工程指示 / 要求簡箋 ENGINEER INSTRUCTIONS(E.I.)

工程指示編號:	EI- 8367	修改版本:	-
	HK- NIL		
工程編號:	J 861	工程名稱:	己連拿利
收件人:	Maggie	發件人:	細佬
工程項目:	Cast-in Embed for Glass Wall at Podium (1/F位置)	日期:	24/09/2024

SECTION 'A-A'

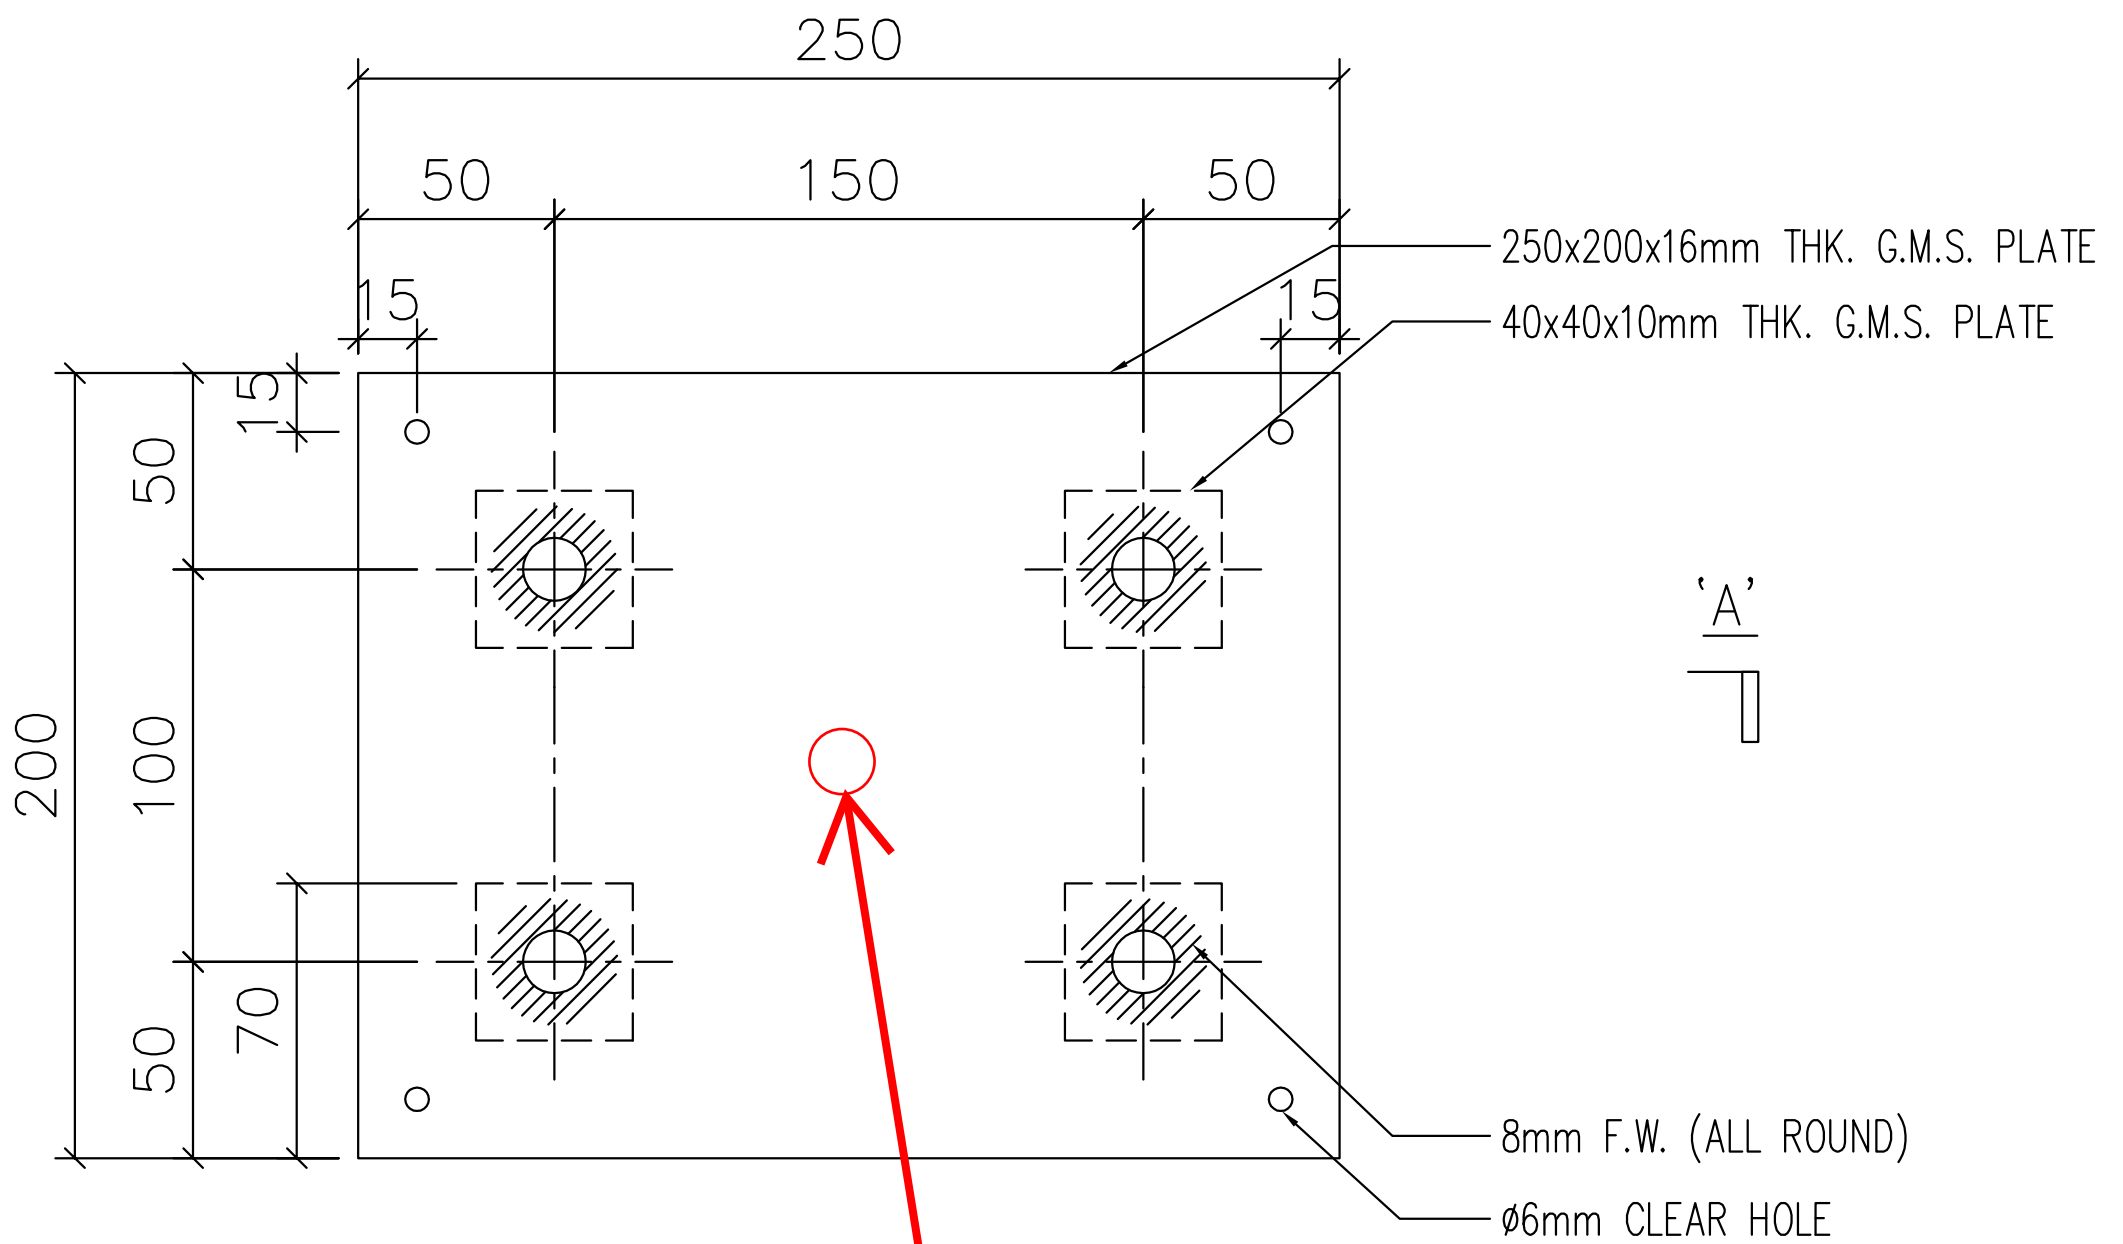
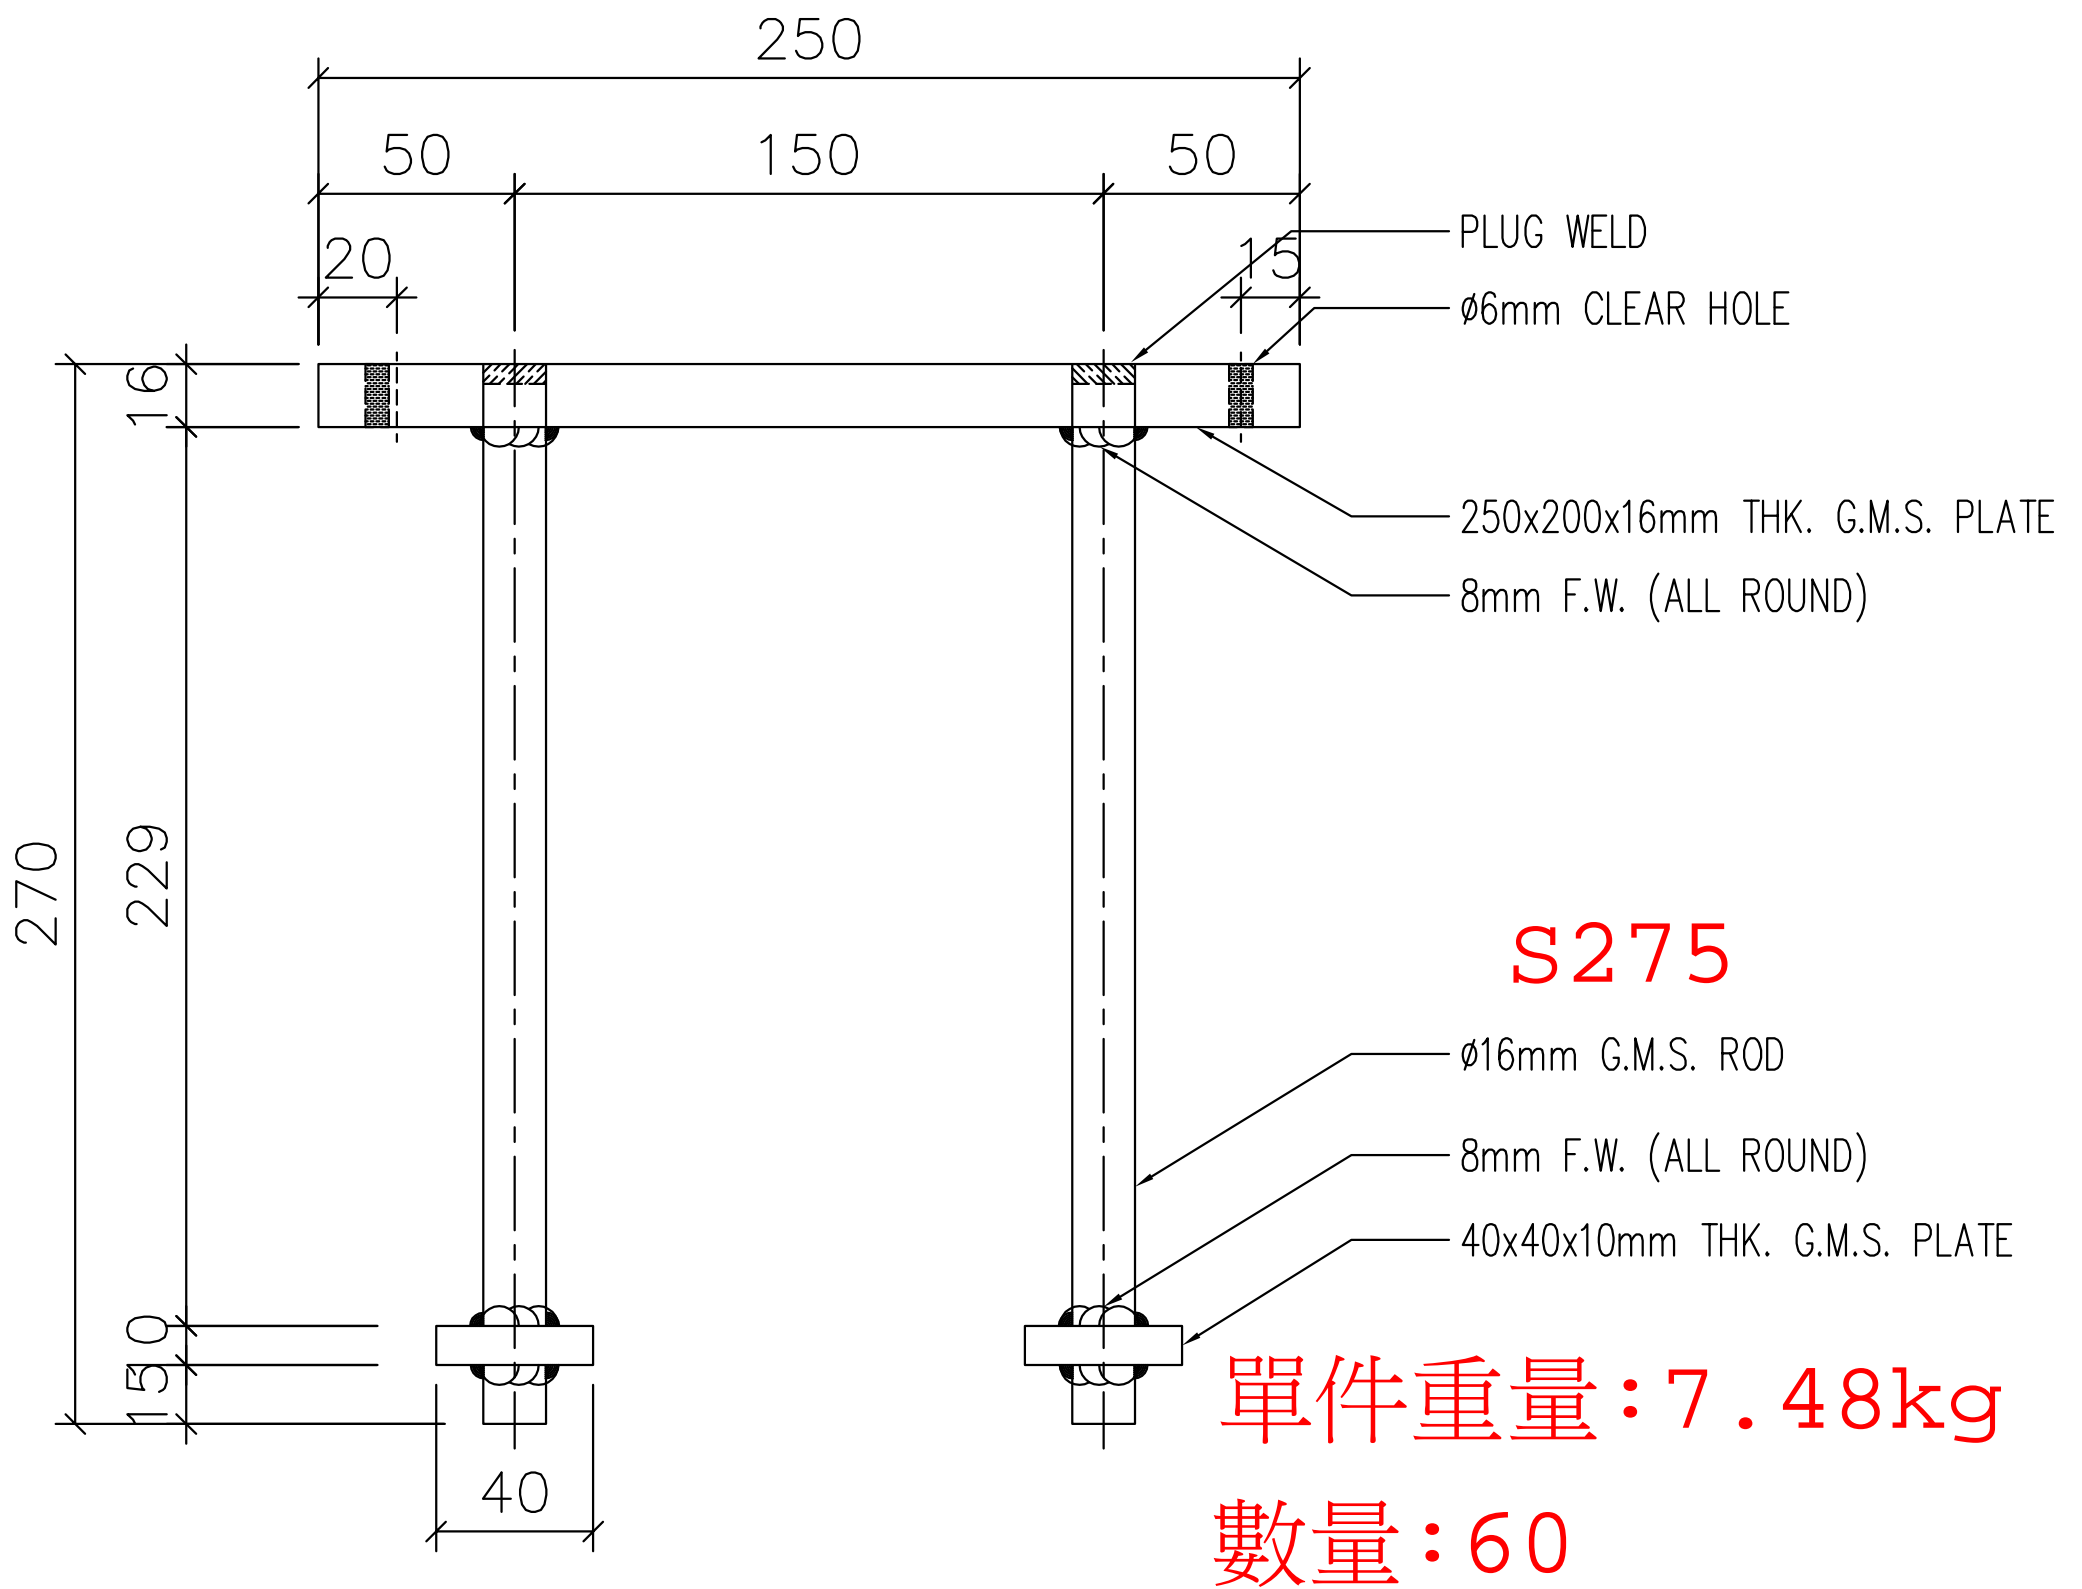
內容: 請按附頁生產預埋碼,按地盤要求時間送地盤。只訂數量60件(1/F位置) 廠驗焊:100%目測,10%磁粉 驗焊報告名:Cast-in Embed for Glass Wall at Podium  疏氣窿在中央位置開直徑12  給T1郭立輝:BD要求T1在廠監督
完成上列要求日期: 04/10/2024

在中央位置開直徑12疏氣窿
